Verbandsgemeinde Prüm

Teilfortschreibung „Windenergie“ des Flächennutzungsplanes der Verbandsgemeinde Prüm (6. Fortschreibung)

Mit Schreiben/E-Mail vom 25.10.2019 wurden die betroffenen Behörden und sonstigen Träger öffentlicher Belange, die Nachbargemeinden und die Nachbarstaaten gem. § 4a (3) Baugesetzbuch (BauGB) i. V. m. § 4 (2) BauGB, § 2 (2) BauGB und § 4a (V) BauGB erneut am Verfahren beteiligt. Gleichzeitig fand in der Zeit vom 04.11.2019 bis einschließlich 13.12.2019 die erneute Offenlage der Planunterlagen gem. § 4a (3) BauGB i. V. m. § 3 (2) BauGB statt. Die Bekanntmachung der erneuten Offenlage erfolgte in der Prümer Rundschau Ausgabe 43/2019, 44. Jahrgang am Samstag, den 26.10.2019.

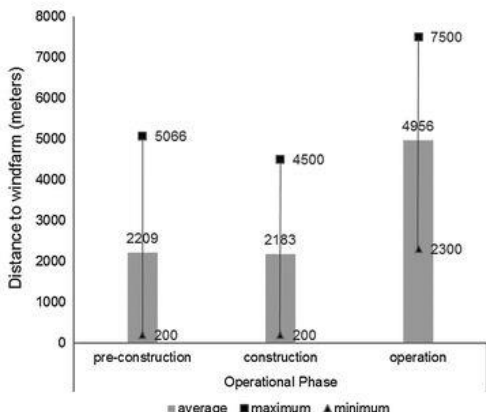
Stellungnahme	Stellungnahme - Beschlussvorschlag	Beschluss
06_20170223_we_schneifel_fauna_karte4b_sst_rna2016.pdf). Untersuchungen zu einem Schwarzstorchhorst – 11b, im Gutachten von Bischoff 2017 erwähnt - nahe den Gebieten C1 und C2 fehlen, eine Einbeziehung in die aktuelle Planung erfolgte nicht. Es besteht eindeutig ein großes Konfliktpotential für den Schwarzstorch durch die geplanten Windenergieanlagen im Sondergebiet C auf der Schneifel. Hier sind weitere fundierte und qualifizierte Untersuchungen notwendig. Die vorgelegten Gutachten sind teils stark veraltet. Laut Herrn Joebgies (LANUV NRW pers. Mitteilung) zeichnet sich das Brutverhalten des Schwarzstorchs in den letzten Jahren durch eine hohe Dynamik aus. Häufig werden, möglicherweise durch anthropogene Störungen bedingt, keine Traditionshorste mehr genutzt und neue Horste angelegt. Rotmilan Die Bedenken zum Thema Reduzierung des Horstabstandes (Rotmilan von 1.500 m auf 1.000 m) wurden bereits dargestellt. Zitat: <i>Die Schutzzonen (1.500 m) der Horste zwischen Buchet und Schlausenbach (SF 10, SF 12, SF 13, SF 25 und SF 32) schließen insgesamt vier der 2015 geplanten Anlagenstandorte ein. ... Die Beobachtungen 2016 belegen, dass von den Anlagen im 1.500 m-Schutzradius mehrerer Rotmilan-Horste für die drei südlichsten 2015 geplanten Standorte ein erhöhtes Tötungsrisiko zumindest an einzelnen Tagen nicht ausgeschlossen werden kann</i> (Ginster Landschaft + Umwelt Faunistische Untersuchungen VG Prüm: Windpark "Schneifel" 2017). Dies bedeutet im Umkehrschluss ein signifikant erhöhtes Risiko im Bereich der oben genannten Anlagen (Gebiet C4), was im Übrigen auch durch die Raumnutzungsanalyse bestätigt wird (siehe: 04_20170223_we_schneifel_fauna_karte3b_rm_rna2016). Hier ist für mehrere Tage eine flächige Nutzung / Überfliegung dokumentiert.). Die Raumnutzungsanalyse zum Rotmilan weist hier für 2015 die einzigen Querungsflüge des Schneifelhöhenwegs auf (siehe: 03_20170223_we_schneifel_fauna_karte3a_rm_rna2015). Weitere, bisher unberücksichtigte Horste befinden sich östlich des Schneifelhöhenwegs (L20)	Durch die in den letzten Jahren auch im Bereich der Schneifel festgestellte hohe Dynamik in der Horstnutzung durch den Schwarzstorch kann nicht mehr jede Horstverlagerung unmittelbar zu einer Anpassung der Sondergebiete führen. Mit jeder dann erforderlichen neuen Offenlage vergeht Zeit, in der erneut Horstverlagerungen stattfinden können. In der Tat besteht auf der Schneifel ein Konflikt zwischen der Windenergienutzung und dem Schwarzstorch. Diesem Konflikt wurde anfänglich durch Anpassung der Sondergebiete an die Raumnutzung begegnet. Mittlerweile hat durch wechselnde Horste die Varianz in der Raumnutzung zugenommen, so dass dieser Konflikt auf der FNP-Ebene nicht mehr gelöst werden kann, sondern nur noch auf der Ebene der Einzelgenehmigung durch Auflagen wie zeitweise Abschaltung oder gänzlicher Wegfall einzelner Anlagen. Die vorliegenden Gutachten schließen die Windenergienutzung wegen des Konfliktes mit dem Schwarzstorch nicht gänzlich aus. Es ist aber mit Nutzungseinschränkungen zu rechnen. Ein nicht gerechtfertigter vollständiger Verzicht auf das Sondergebiet würde letztendlich auf eine Verhinderungsplanung hinauslaufen. Der Hinweis wird zur Kenntnis genommen. Das Sondergebiet Schneifel Süd (C-4) wurde

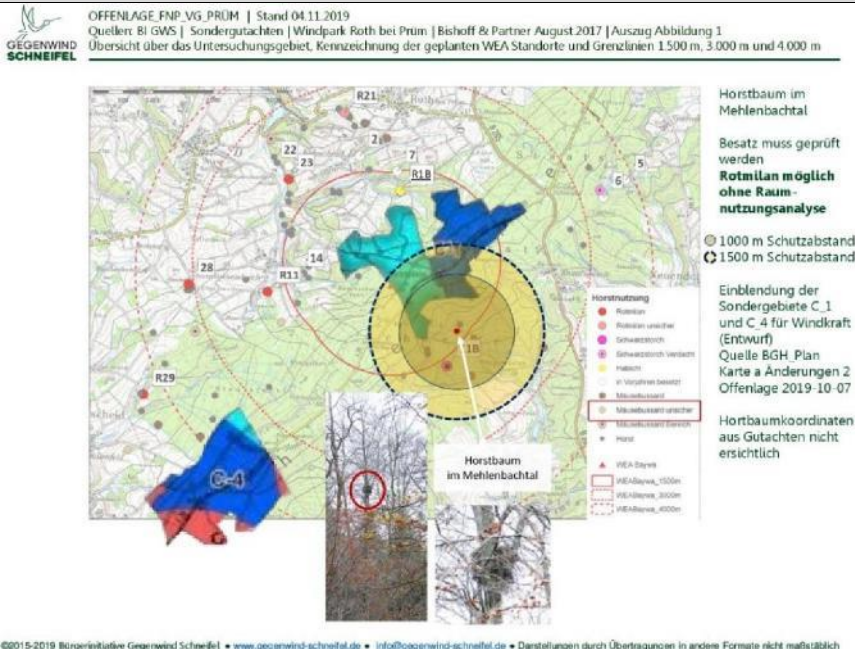
Stellungnahme	Stellungnahme - Beschlussvorschlag	Beschluss
Bild I_1 Sondergebiete für Windkraft in der VG-Prüm (Entwurf) Quelle: BGH_Plan Karte a Änderungen 2 Offenlage 2019-10-07 Die Informationen zu Horsten und Raumnutzungsanalysen, die in der städtebaulichen Begründung, im Umweltbericht und in den veröffentlichten Gutachten Erwähnung finden, sind aus den Jahren 2015-2017. Zwischenzeitlich sind Horste nach unseren Beobachtungen aus 2018-2019 (Stand 12.12.2019) von wechselnden Vogelarten besetzt worden und weitere auch neue Horste im Untersuchungsgebiet nachweisbar, die relevanten Einfluss speziell auf die Eignung der Flächen C_1 und C-4 auf dem Schneifelrücken haben, die in den veröffentlichten Unterlage nicht erwähnt und in der Planung nicht berücksichtigt sind Auch die empfohlene Vorgehensweise bei der Durchführung von Raumnutzungsanalysen hat mit dem `Leitfaden zur visuellen Rotmilan-Raumnutzungsanalyse vom 23.07.2018 in Version 2.0 vom 20.12.2018` herausgegeben vom Ministerium für Umwelt, Energie, Ernährung und Forsten (siehe Anhang 11) Änderungen erfahren, die nicht in die aktuelle Planung mit eingearbeitet ist. Der neue Leitfaden vom 23.07.2018, der zeitlich vor Offenlage vom 04.11.2019 bekannt war, wird in der	der VG / dem Planungsbüro bekannten und besetzten Horste berücksichtigt werden. Alle später bekannt gewordenen Horste werden auf der Einzelgenehmigungsebene hinsichtlich ihrer artenschutzrechtlichen Relevanz untersucht und berücksichtigt. Aus diesem Grunde werden auch die in der Anregung genannten „veralteten“ Gutachten nicht aktualisiert. Diese Vorgehensweise wird nicht dazu führen, dass in ausgewiesenen Sondergebieten keine WEA zulässig sein werden (Stichwort „Verhinderungsplanung“), aber es kann natürlich sein, dass im Rahmen der Einzelgenehmigung mit Einschränkungen zu rechnen ist. Die im FNP verwendeten Untersuchungen zum Rotmilan wurden alle vor der Veröffentlichung des neuen Leitfadens erstellt. Eine Aktualisierung der Untersuchungen gemäß dem neuen Leitfaden und unter Berücksichtigung der

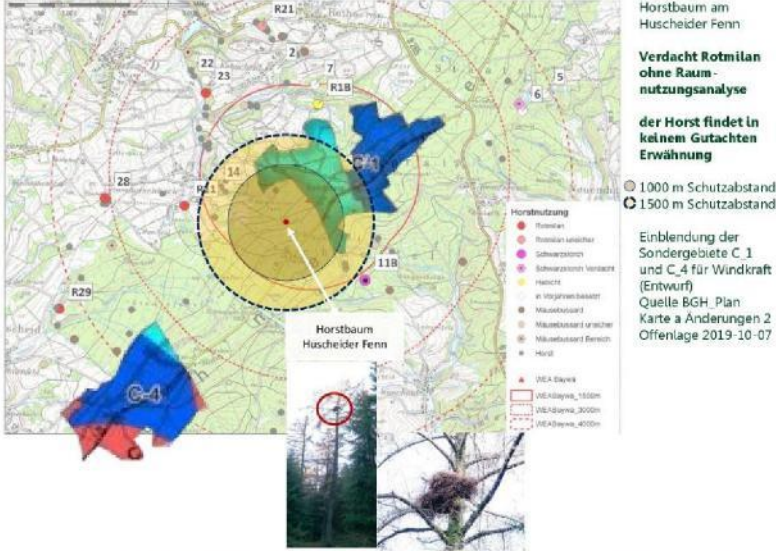
Stellungnahme	Stellungnahme - Beschlussvorschlag	Beschluss
OFFENLAGE_FNP_VG_PRUM Stand 04.11.2019 Quellen: BI_GWS Sondergutachten Windpark Roth bei Prüm Bischoff & Partner August 2017 Auszug Abbildung 1 Übersicht über das Untersuchungsgebiet, Kennzeichnung der geplanten WEA Standorte und Grenzlinien 1.500 m, 3.000 m und 4.000 m ©2015-2019 Bürgerinitiative Gegenwind Schneifel • www.gegenwind-schneifel.de • info@gegenwind-schneifel.de • Darstellungen durch Übertragungen in andere Formate nicht maßstäblich Bild I 2 Der Horst mit unserer Bezeichnung I_1 mit der Bezeichnung 11B im Gutachten Bischoff&Partner aus 2017 befindet sich ca. 800 m Luftlinie südlich der ehemaligen Air Station. Der Horst wird von Schwarzstörchen genutzt. Das wird im Gutachten Bischoff&Partner aus 2017 bestätigt. Einwand I1 Für den Horst mit unsere Bezeichnung I_1 liegt keine Raumnutzungsanalyse vor; die Berücksichtigung eines Schutzabstandes um diesen Horst von 3000 m wäre obligatorisch in der Planung anzuwenden Forderung I1 Wir fordern, um den Schwarzstorch-Horst mit unserer Bezeichnung I_1 mit der Bezeichnung 11B im Gutachten Bischoff&Partner aus 2017 die Einhaltung eines Schutzabstandes von 3000 m. Wir fordern eine Raumnutzungsanalyse nach den Regeln des `Leitfaden zur visuellen Rotmilan-Raumnutzungsanalyse vom 23.07.2018 in Version 2.0 vom 20.12.2018`	Der Hinweis wird zur Kenntnis genommen. Für den Horst liegt mittlerweile eine Raumnutzungsanalyse vor, deren Inhalte der Unteren Naturschutzbehörde bekannt sind, nicht aber der VG / dem Planungsbüro. Auf Anfrage wurde der VG vom Ersteller mitgeteilt, dass diese Unterlagen <u>nicht</u> für den FNP zur Verfügung gestellt werden. Der Horst befindet sich in etwa 900 m Entfernung vom geplanten Sondergebiet Schneifel-Nord. Nach dem Kriterienkatalog der VG wäre er mit einem Schutzabstand von 1.000 m zu berücksichtigen und nicht von 3.000 m. Für den Schwarzstorch gilt nicht der Leitfaden zur visuellen Rotmilan-Raumnutzungsanalyse.

Stellungnahme	Stellungnahme - Beschlussvorschlag	Beschluss
I2/I3 2 Greifvogel-Horste südöstlich von Kobscheid die Horste werden im Gutachten Bischoff/Partner aus 2017 mit Nr.1 und R1B bezeichnet  OFFENLAGE: FNP-VG PRÜM Stand 04.11.2019 Quellen: BI GWS Sondergutachten Windpark Roth bei Prüm Bischoff & Partner August 2017 Auszug Abbildung 1 Übersicht über das Untersuchungsgebiet, Kennzeichnung der geplanten WEA-Standorte und Grenzlinien 1.500 m, 3.000 m und 4.000 m  Horst R1B 2 Horste wechselnd besetzt Beobachtung der BI aus 2019 möglicherweise Besatz mit Rotmilan ohne Raumnutzungsanalyse 1000 m Schutzabstand 1500 m Schutzabstand Einblendung der Sondergebiete C_1 und C_4 für Windkraft (Entwurf) Quelle: BGH-Plan Karte a Änderungen 2 Offenlage 2019-10-07 Horstbaumkoordinaten aus Gutachten UTM: 32 N 313849 5574682; 313862 5574726 Umrechnung: 50.29485188, 6.38637464 ©2015-2019 Bürgerinitiative Gegenwind Schneifel • www.gegenwind-schneifel.de • info@gegenwind-schneifel.de • Darstellungen durch Übertragungen in andere Formate nicht maßstäblich Bild I_3 Der Horst mit unserer Bezeichnung I_2 mit der Bezeichnung Nr.1 im Gutachten Bischoff&Partner aus 2017 befindet sich in direkter Nachbarschaft zum Horst mit unserer Bezeichnung I_3 mit der Bezeichnung R1B im Gutachten Bischoff&Partner aus 2017. Beide Horstbäume sind ca. 50 m voneinander entfernt. Nach unseren Beobachtungen werden die Horste von unterschiedlichen Greifvogelarten angefliegen u.a. Bussard, Habicht, Rotmilan. Das kommt auch im Gutachten Bischoff&Partner aus 2017 zum Ausdruck. Dort werden in 2017 Bussard und Habicht als Brutvögel ausgemacht. Mit den uns zur Verfügung stehenden Möglichkeiten können wir nicht eindeutig bestimmen, welche Vogelart welchen Horst besetzt. Auch die Gutachter Bischoff&Partner können nicht klären, welchen der beiden Horste die Greifvögel in 2017 als Brutstätte genutzt haben (Quelle: Seite 9 Dokument 10_windpark_roth_bei_pruem_horstkontrolle_rotmilan_2017.pdf Gutachten	Die Hinweise werden zur Kenntnis genommen.

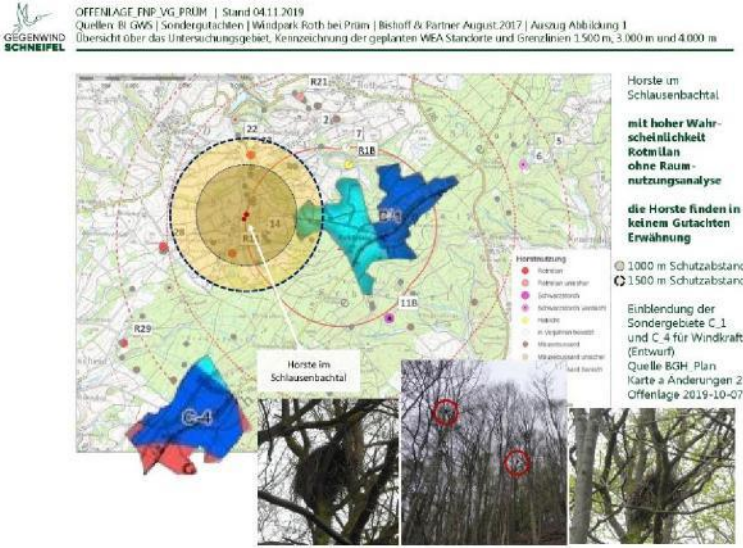
Stellungnahme	Stellungnahme - Beschlussvorschlag	Beschluss
 OFFENLAGE FNP-VG, PRÜM Stand 04.11.2019 Quellen: BI GWS Sondergutachten Windpark Roth bei Prüm Bischoff & Partner August 2017 (Auszug Abbildung 1. Übersicht über das Untersuchungsgebiet, Kennzeichnung der geplanten WEA Standorte und Grenzlinien 1.500 m, 3.000 m und 4.000 m) Horstbaum im Mehlenbachtal Besatz muss geprüft werden Rotmilan möglich ohne Raum-nutzungsanalyse 1000 m Schutzabstand 1500 m Schutzabstand Einblendung der Sondergebiete C.1 und C.4 für Windkraft (Entwurf) Quelle BGH Plan Karte a Änderungen 2 Offenlage 2019-10-07 Horstbaumkoordinaten aus Gutachten nicht ersichtlich Horstnutzung Raubtier Raubtier unsicher Schwächelstorch Schwächelstorch verunsichert Mäusebussard Mäusebussard verunsichert Mistel WEA-Station WEA-Station_1500m WEA-Station_3000m WEA-Station_4000m Horstbaum im Mehlenbachtal ©2015-2019 Bürgerinitiative Gegenwind Schneifel • www.gegenwind-schneifel.de • info@gegenwind-schneifel.de • Darstellungen durch Übertragungen in andere Formate nicht maßstäblich Bild I 4 Im Gutachten Bischoff&Partner aus 2017 sind Horste kartiert, die in der Legende mit „Mäusebussard unsicher“ beschrieben sind. Die Horste haben im Gutachtentext keine eigene Bezeichnung, im Gutachten werden auch keine Koordinaten für diese Horststandorte genannt. Wir haben den Horststandort mit unserer Bezeichnung I_4, dessen Koordinaten wir der unteren Naturschutzbehörde mitgeteilt haben, graphisch mit den uns zur Verfügung stehenden technischen Möglichkeiten in den Kartenausschnitt aus dem Gutachten Bischoff&Partner aus 2017 eingeblendet, um die Lage des uns bekannten Horstes I_4 deutlich zu machen. Möglicherweise ist der uns bekannte Horst I_4 im Gutachten erfasst. Mangels Standortkoordinaten im Gutachten ist uns ein Abgleich nicht möglich. Einwand I4 Die Horstnutzung ist im Gutachten Bischoff&Partner aus 2017 offengelassen und nicht eindeutig einer Art zugeschrieben. Es besteht die Vermutung, dass der Horst mit unserer Bezeichnung I_4 und die im Gutachten Bischoff&Partner aus 2017 kartierten und mit	Der Gutachter konnte die Horstnutzung nicht eindeutig einer windkraftsensiblen Art zuordnen. Infolgedessen ist es auf der FNP-Ebene auch nicht gerechtfertigt, den pauschalen Schutzabstand von 1.000 m nach dem geltenden Kriterienkatalog anzuwenden und die Windenergienutzung

Abb. 6: Lageplan der potenziellen Eignungsflächen C-1 bis C-6

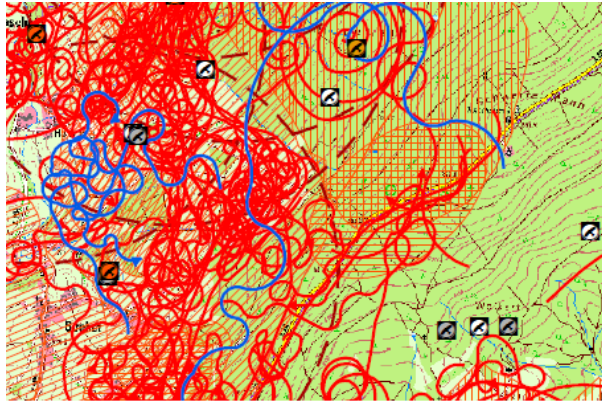
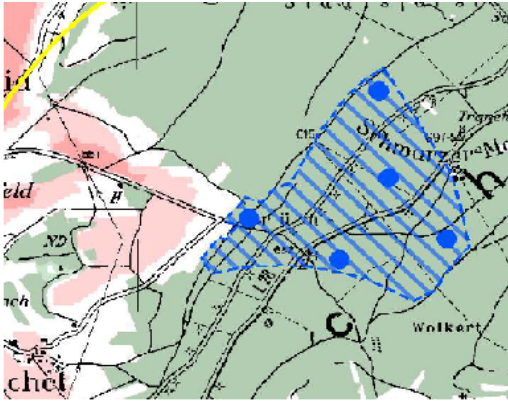
Stellungnahme	Stellungnahme - Beschlussvorschlag	Beschluss
 Spätestens hier steigt der Leser aus und stellt fest: Auf der Schneifel geht es bei der Windkraft nicht mit rechten Dingen zu. Wir möchten nochmals wiederholen, was wir bei der letzten Offenlage bereits geschrieben haben: „Es scheint politisch gewollt zu sein, die Schneifel um jeden Preis als WEA-Standort zu sichern.	Dieses Gebiet war in der Tat bei der Restriktionsanalyse zur Offenlage von der Windenergienutzung ausgeschlossen, weil es dem „weichen“ Tabukriterium „Waldgebiet mit besonders schützenswerter Funktion“ zugeordnet war. Konkret handelte es sich nach Angaben der Forstverwaltung um eine Waldversuchsfläche. Im Rahmen der Behördenbeteiligung wurde von der Forschungsanstalt für Waldökologie und Forstwirtschaft mitgeteilt, dass es sich um eine aufgegebene Waldversuchsfläche handelt. Damit ist die Ausschlusswirkung dieses Kriteriums für die Fläche entfallen, so dass diese in die Planung aufgenommen werden konnte (siehe auch
